RESOLUCIÓN No.1897 DE 2021**(17 de Noviembre de 2021)**

*“Por medio del cual se **NIEGA** la viabilidad del concepto de factibilidad para la ubicación de los elementos que conforman una Estación Radioeléctrica denominada “**CLÍNICA PALERMO**”, a localizarse en el **SEPARADOR DE LA DIAGONAL 45 D CON CARRERA 22 COSTADO NORTE** de la localidad de **TEUSAQUILLO**, en la ciudad de Bogotá, D.C., en espacio considerado **BIEN DE USO PÚBLICO**”.*

LA DIRECTORA DE VÍAS, TRANSPORTE Y SERVICIOS PÚBLICOS

3.2. LOCALIZACIÓN GENERAL Y SIMULACIÓN GRÁFICA

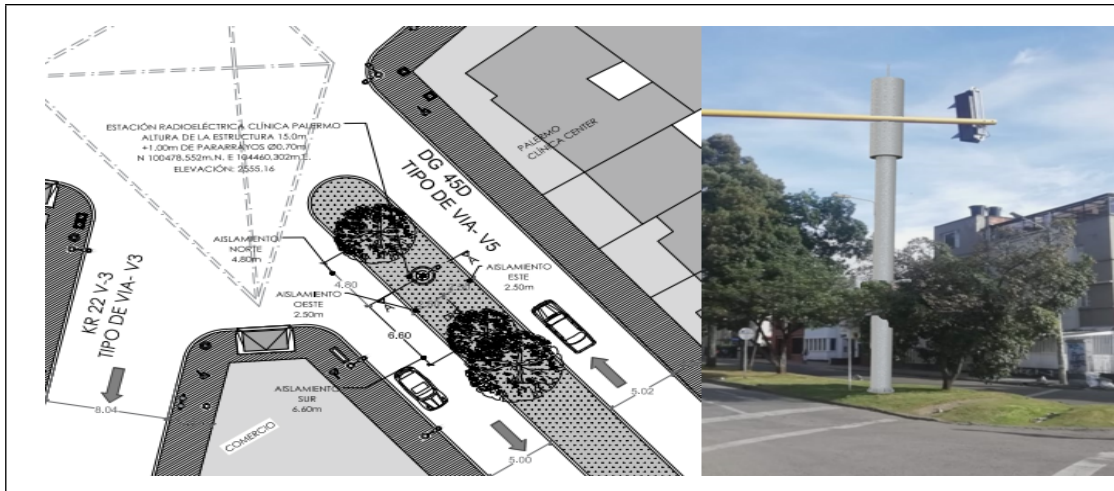
EJE VIAL	DIAGONAL 45D	SEC VIAL	V5	ANCHO VÍA	23.63 m	DIM ANDÉN	N/A
FMP	N/A	Ø EST.	0.70 m	FCP PEATONAL	N/A	ANCHO SEPARADOR	5.4 0 m
